T43090

VAG 1.0 16V AST / AVZ & 1.4 16V AFH

Fig. 1

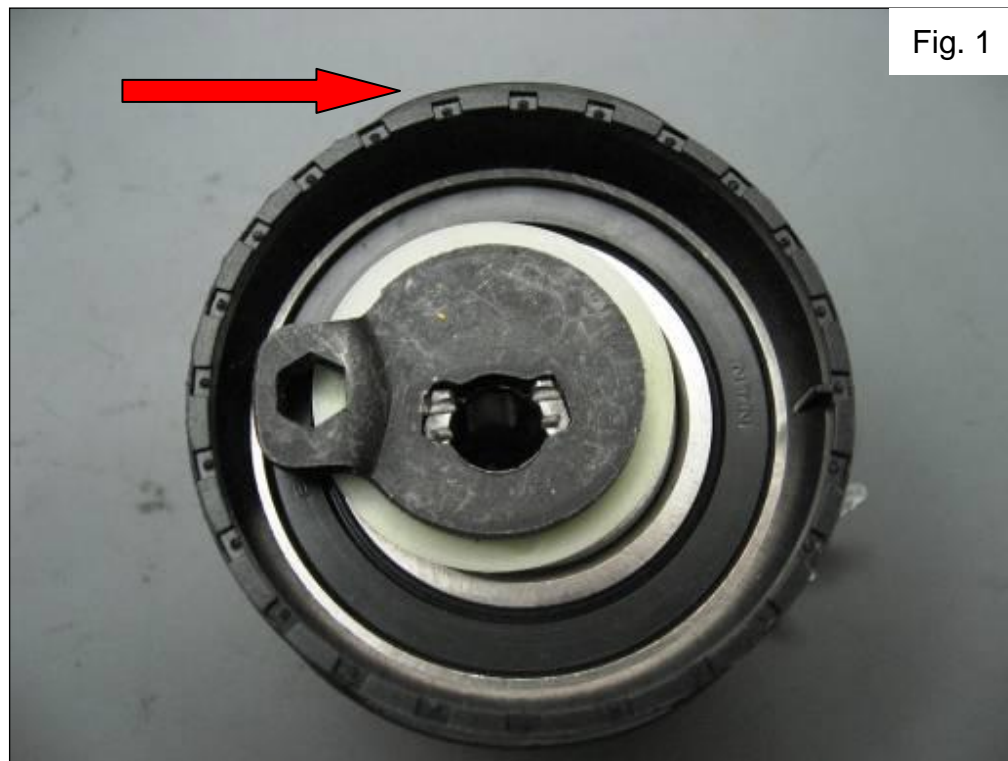
La superficie della puleggia del tenditore presenta delle scanalature (Fig. 1 e 2).

Tale struttura è intenzionale. Infatti, le "scanalature" sono progettate per ridurre il rumore generato dal contatto tra la cinghia e la puleggia.

Quando sostituite la cinghia di distribuzione, accertatevi di installare contemporaneamente un nuovo tenditore con "scanalature".
